**Forum mondial de l'harmonisation
des Règlements concernant les véhicules****185^e session**

**Accord de 1958 : Examen de projets d'amendements
à des Règlements existants, soumis par le GRE****Proposition de complément 12 à la série 01 d'amendements
au Règlement ONU n° 45 (Nettoie-projecteurs)****Communication du Groupe de travail de l'éclairage et de la signalisation
lumineuse***

Figure
Schéma des points de mesure sur écran

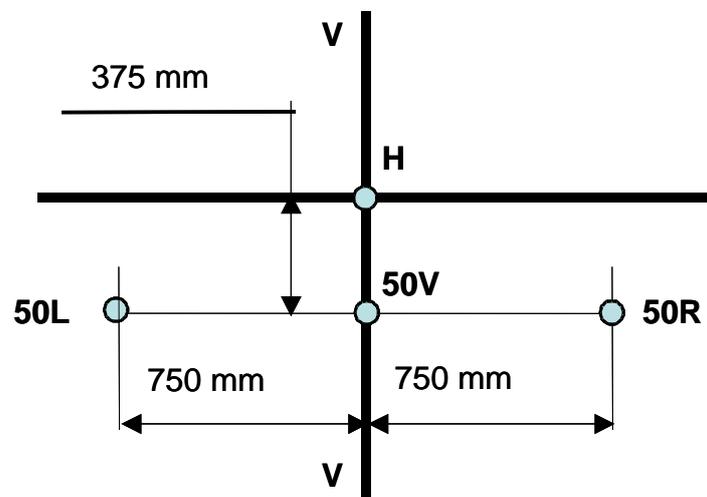
Paragraphe 7.1, lire :

- « 7.1 L'efficacité du nettoie-projecteur doit être vérifiée conformément aux prescriptions de l'annexe 4 du présent Règlement. L'efficacité du nettoyage aux points de l'écran de mesure indiqués ci-dessous doit atteindre, après chaque période de nettoyage, 70 % au moins pour le feu de croisement et, à titre facultatif, aussi 70 % pour le feu de route. Dans le cas d'un AFS, la présente disposition s'applique aux procédures d'essais photométriques telles que définies dans l'annexe 9 du Règlement ONU n° 123 ou dans l'annexe 4 du Règlement ONU n° 149, réalisées sur les unités d'éclairage à l'état neutre indiquées au paragraphe 6.1.1 ci-dessus. Dans le cas d'un projecteur à éclairage directionnel (Règlement ONU n° 98 ou Règlement ONU n° 112, ou classes A, B ou D du Règlement ONU n° 149) le projecteur devra, pour l'essai, être braqué vers l'avant.
